「耐震設計審査指針の改訂に伴う四国電力株式会社
伊方発電所3号機耐震安全性に係る評価について
(基準地震動の策定及び主要な施設の耐震安全性評価)」
に関する原子力安全委員会の見解
説明資料

平成22年1月29日
原子力安全委員会事務局
審査指針課

伊方発電所3号機耐震安全性に係る中間報告の 原子力安全委員会の見解

主要な論点：断層傾斜角（南傾斜80度）の追加検討

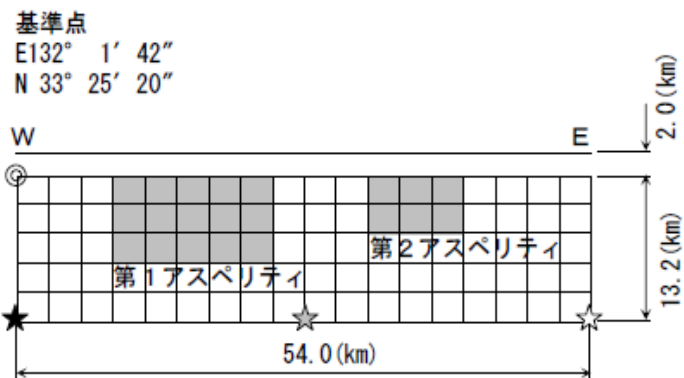
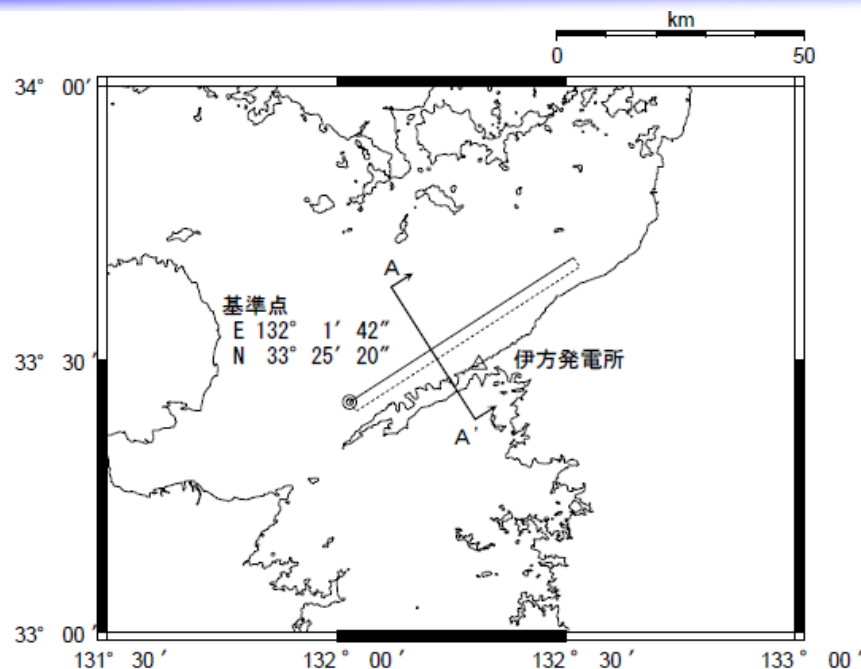
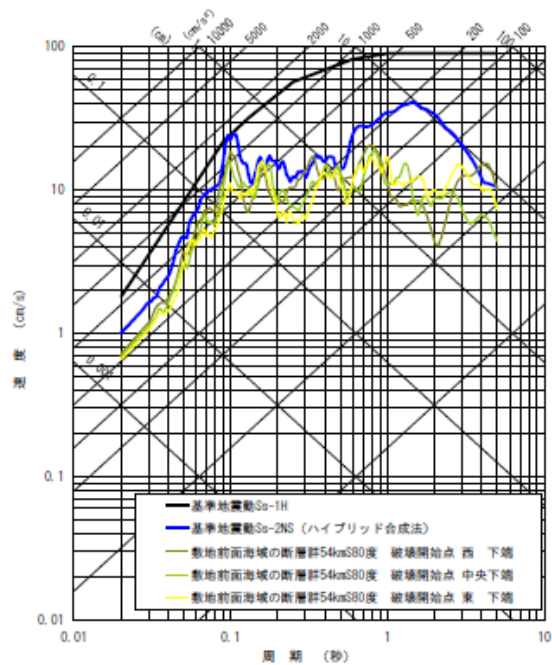
四国電力は、変動地形学的な観点、地震学的な観点、地球物理学的な観点を総合的に勘案して、断層傾斜角90度を基本と考えている。また、保安院の検討結果も踏まえ、30~40度で北傾斜する地質境界断層と一致する可能性も考慮して、北傾斜30度を不確かさとして考慮している。

ほぼ鉛直としても必ずしも垂直になっているとは限らず±10度程度はみる必要があると考えられることから、念のため南傾斜80度のケースの検討を実施することを要請。

基本震源モデル（断層長さ54km・断層傾斜角90度）に比較して、地震動レベルは若干大きめであるが、基準地震動Ss-1、Ss-2に影響しないことを確認した。

主要な論点：西側への連動（180kmモデル）の追加検討

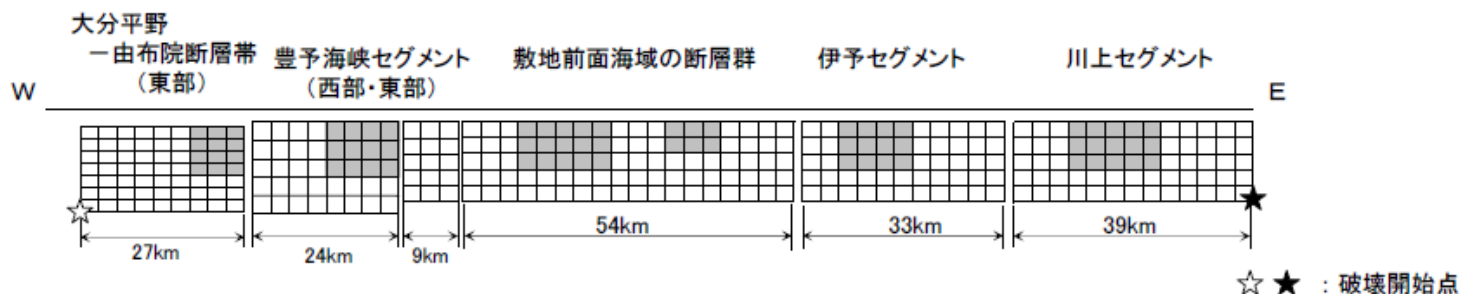
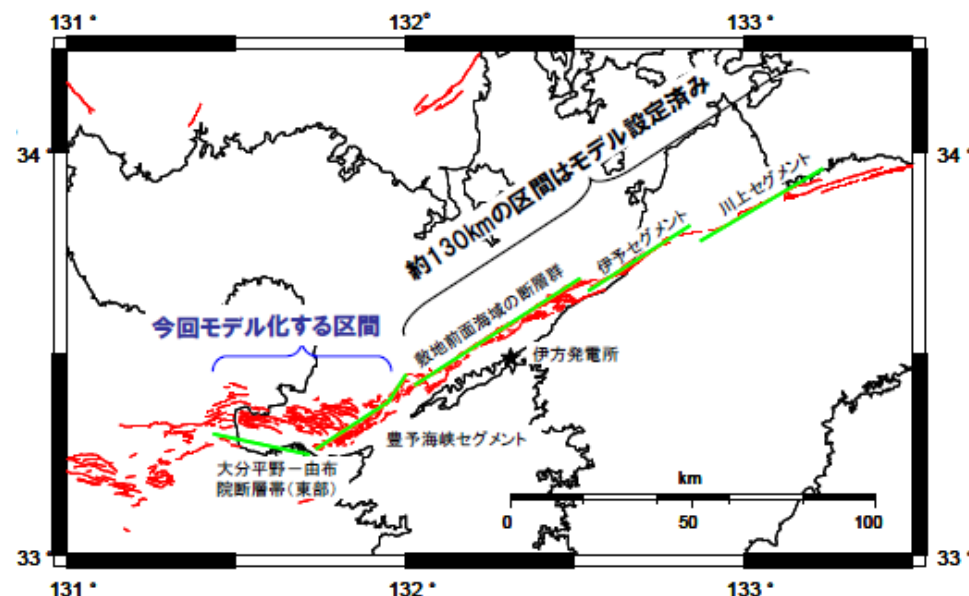
中央構造線の西端に関して、地震調査研究推進本部による別府—万年山断層帯の評価において、別府湾の活断層が中央構造線へ連続する可能性が指摘されていることから、敷地前面海域断層群と豊予海峡セグメントを含めた大分県陸域の活断層との連動の考慮の必要性

川上断層から大分平野—由布院断層帯東部までの180kmの区間が連動した場合の地震動評価の検討を実施することを要請。

主要な論点：西側への連動（180kmモデル）の追加検討

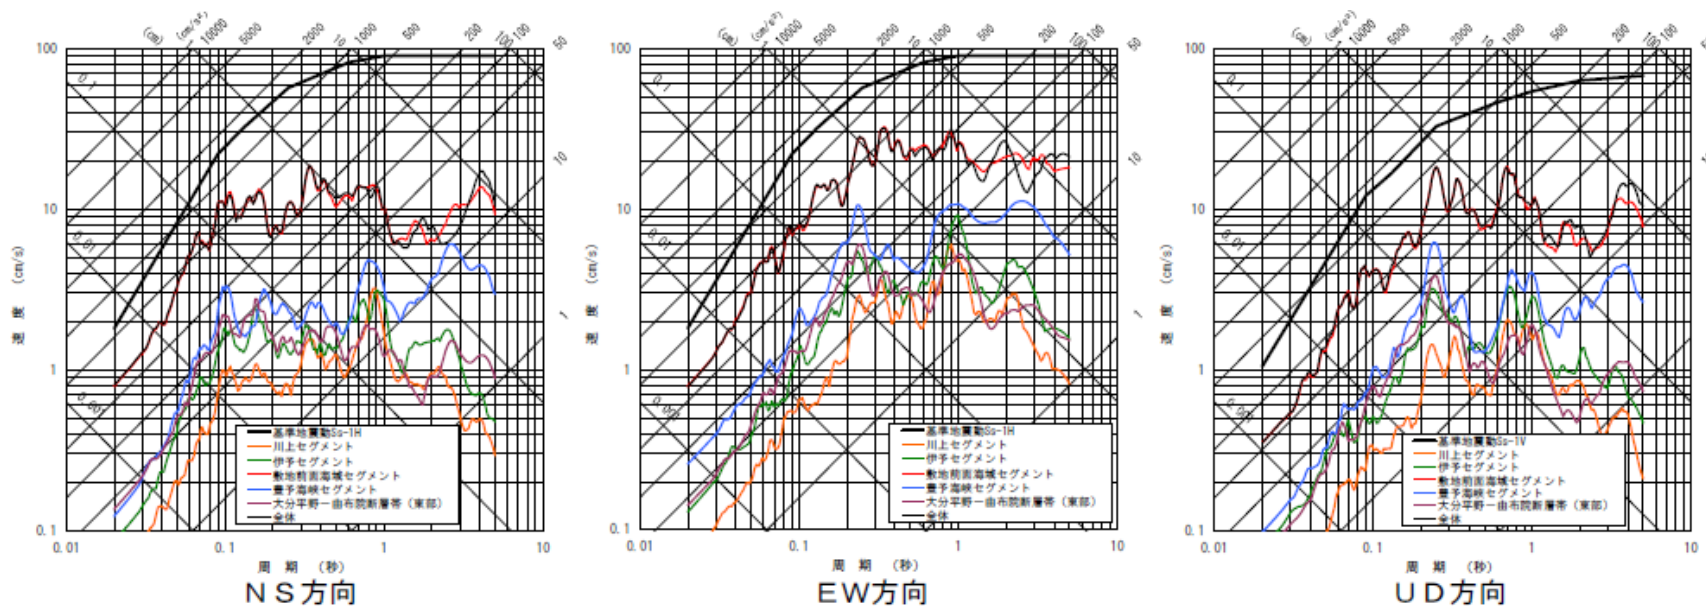
- 180km連動ケースの地震動は、基準地震動Ss-1、Ss-2に影響しないことを確認した。
- 180kmや360kmの連動ケースと同様に、敷地では敷地前面海域の断層群からの地震動が支配的であることを確認した。

主要な論点：確認用地震動（原子力安全委員会が実施）

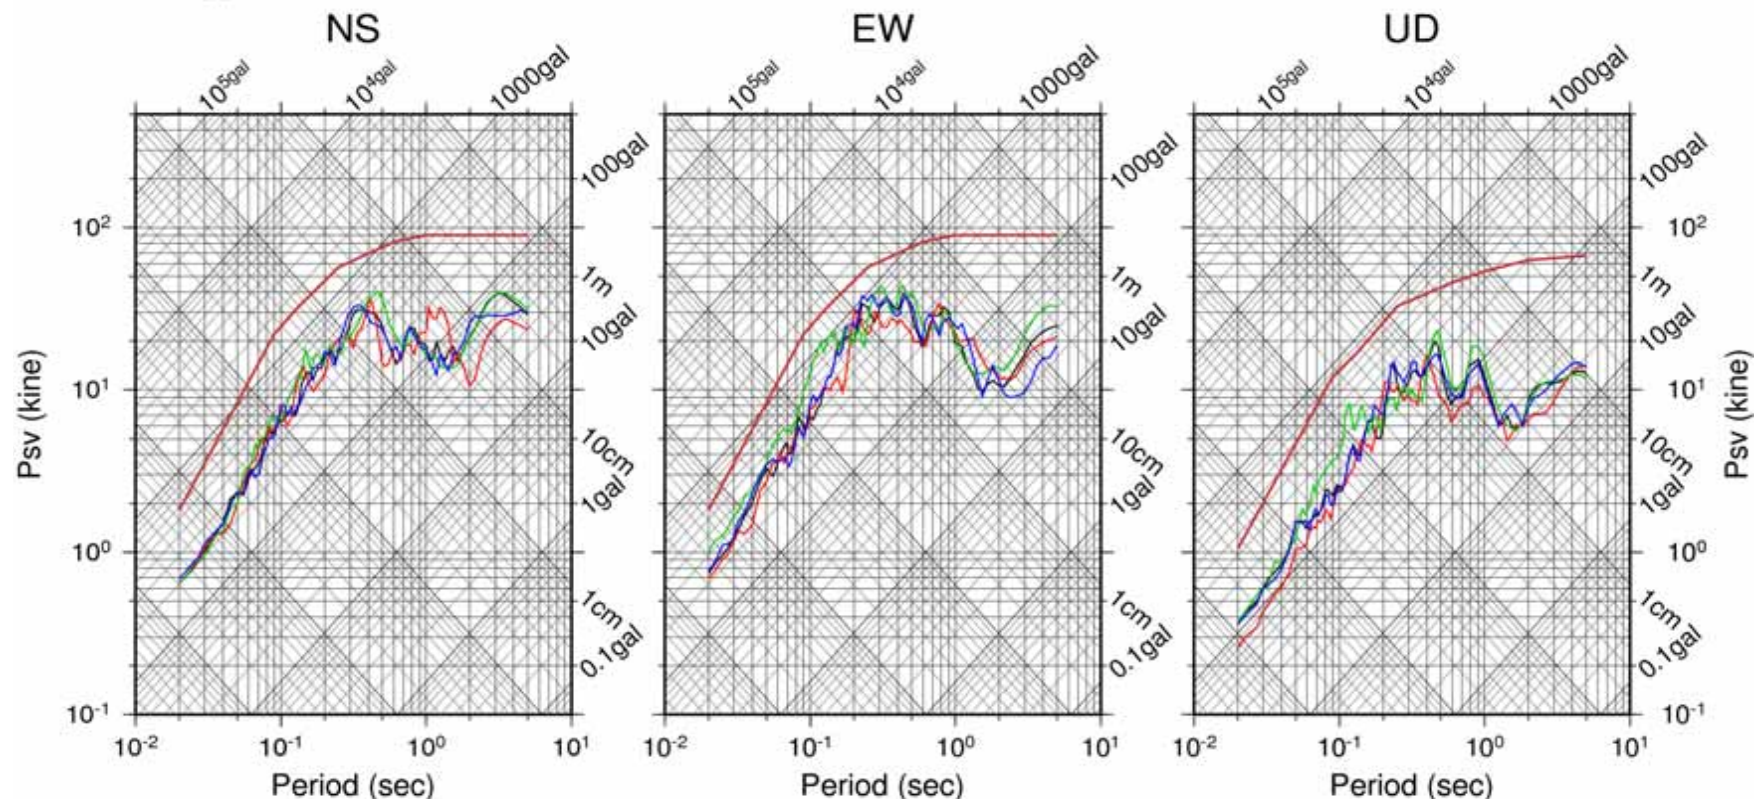
- Case1より、四国電力株が実施した検討ケースは、適切なパラメータ設定がされていることを確認した。
- Case2より、原子力安全委員会が実施した統計的グリーン関数法とのハイブリッド合成法による評価結果と四国電力株が実施した統計的グリーン関数法による評価結果が、同程度であることを確認した。
- Case1からCase4より、四国電力株の計算結果が適切であることを確認した。
- Case2からCase4より、いずれのケースにおいても、基準地震動Ss-1を下回っていることを確認した。
